**ORGANISMO PUBBLICO COLLEGIALE INQUIRENTE DELL'INCHIESTA  
PUBBLICA RELATIVA AL PROGETTO PER LA REALIZZAZIONE DI UN  
IMPIANTO DI PER LA PRODUZIONE DI ENERGIA ELETTRICA E  
TERMICA MEDIANTE COMBUSTIONE DI RIFIUTI SPECIALI NON  
PERICOLOSI IN COMUNE DI CAVAGLIÀ (BI)**

Incarico assegnato dalla Provincia di Biella  
con Determinazione dirigenziale n. 1531 del 07/10/2021

**RELAZIONE FINALE**

Figura 5. Diagramma di combustione della griglia

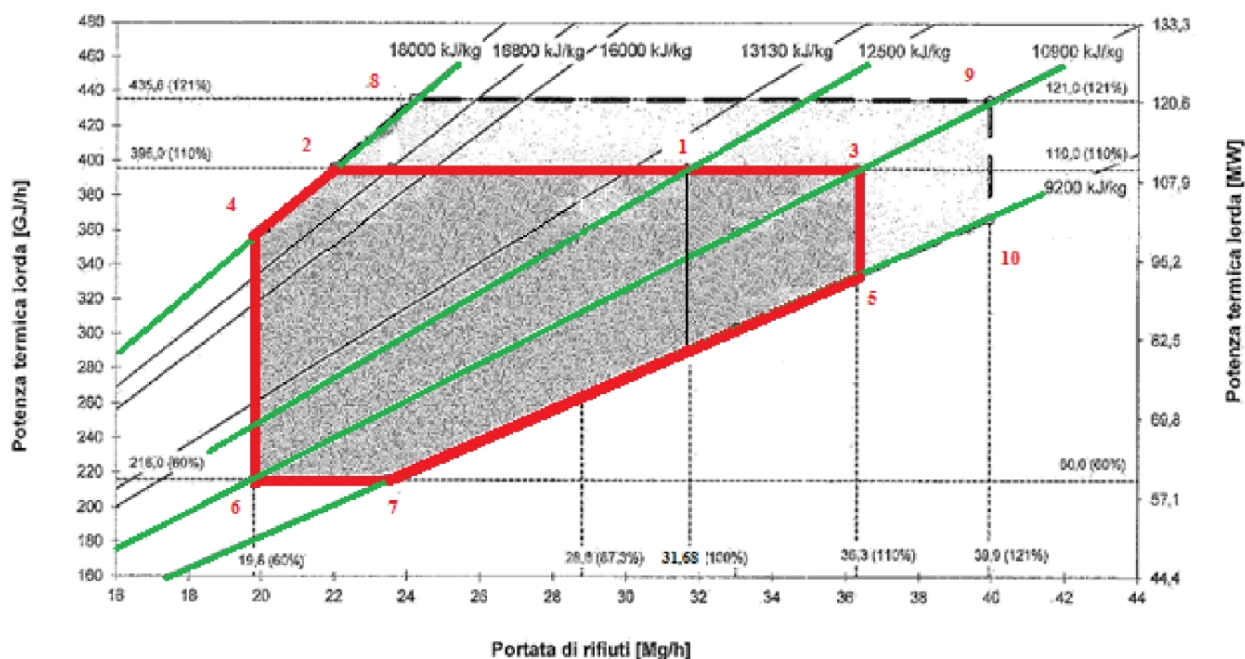
Il diagramma di combustione preliminare della griglia è rappresentato in Figura 5. In particolare sull'asse delle Y del diagramma è riportata la potenza termica in ingresso al forno mentre sull'asse delle X sono indicate le portate della miscela di rifiuti alimentata al forno.

Figura 6. Bilanci di massa e di energia forno - caldaia

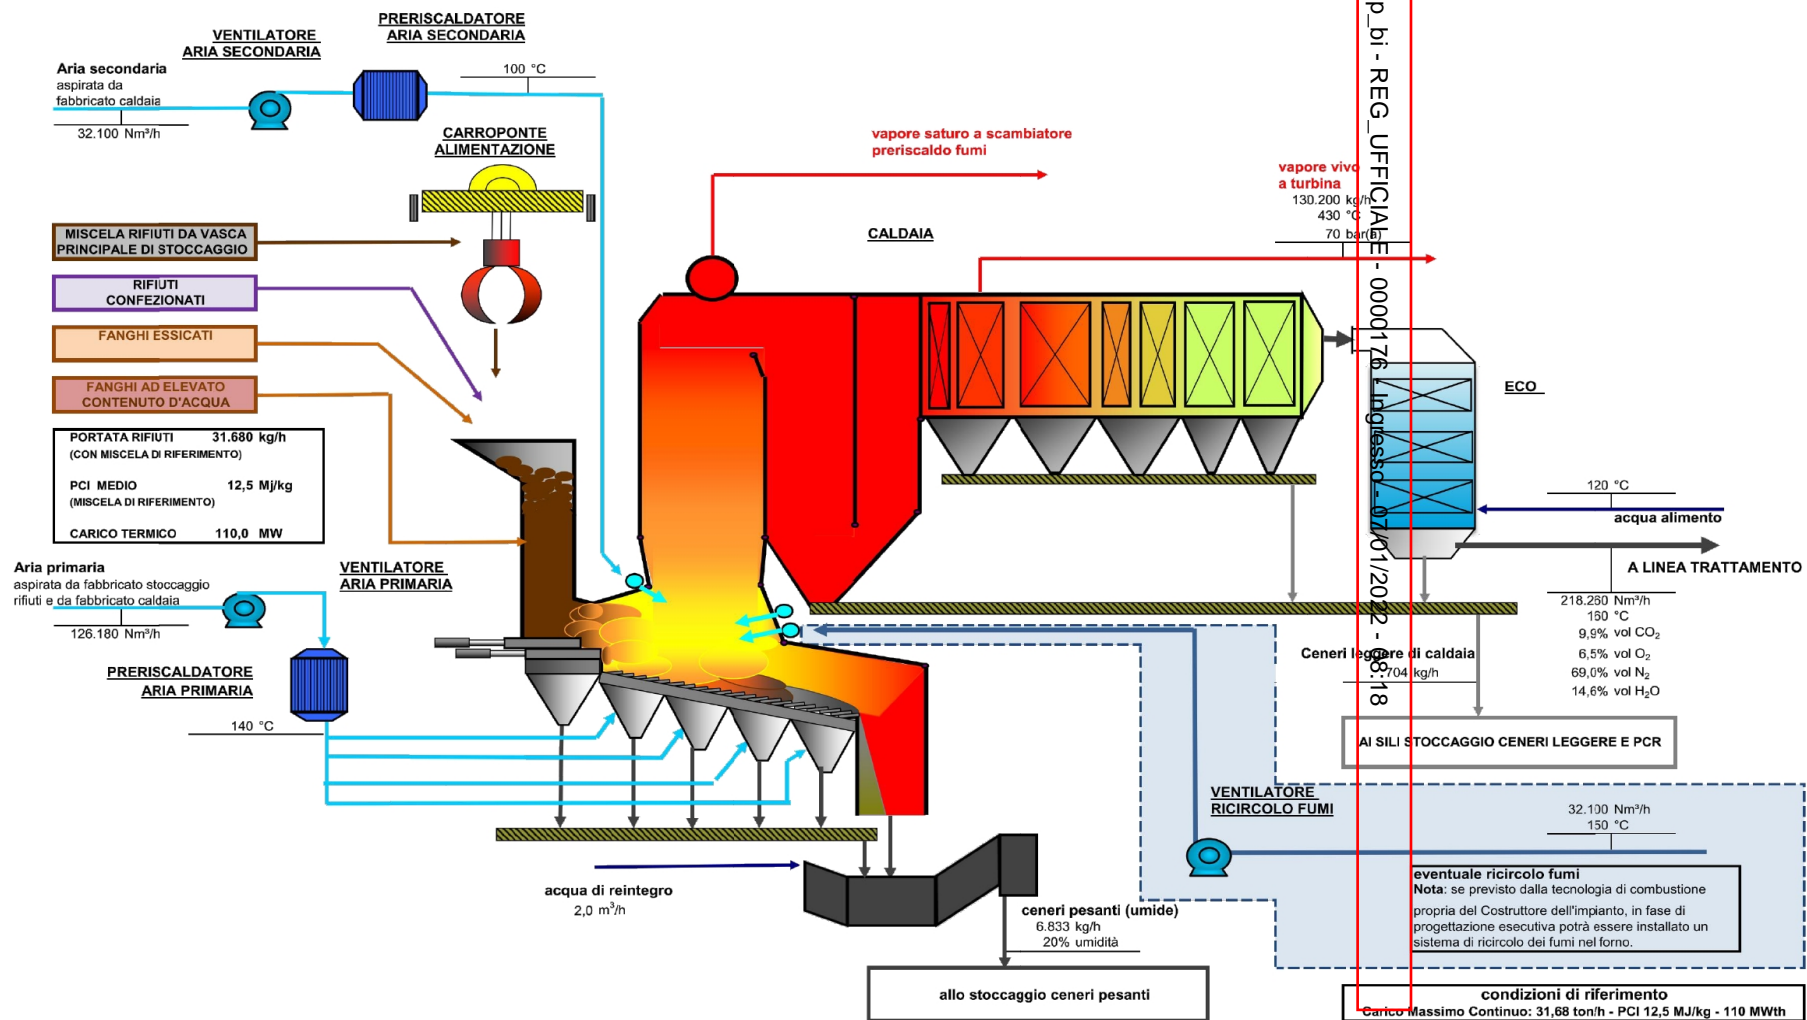
In Figura 6 sono riportati i bilanci di massa e di energia del sistema forno – caldaia.
